変更の目的

フックの形状

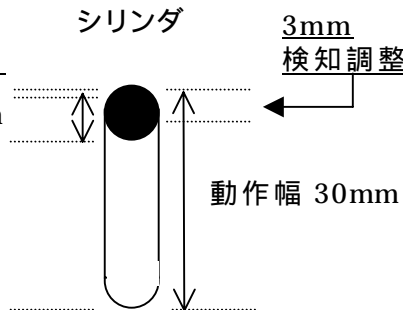
燃料取出し装置のフックは、シリンダの上下動により開閉するが、現状のフック形状ではフックが完全に開いたこと(または閉じたこと)を検知するシリンダの範囲は0.5mmである。これに対し、変更後の形状とした場合には、この範囲が3mmとなり、検知スイッチの交換時に行う位置調整作業に要する時間を短縮できる。

<変更前>

0.5mm
検知調整範囲
動作幅 7mm

<変更前>

リンク部分が上下し、フックが作動

<変更後>

3mm
検知調整範囲

<変更後>

カム部分が上下し、フックが作動
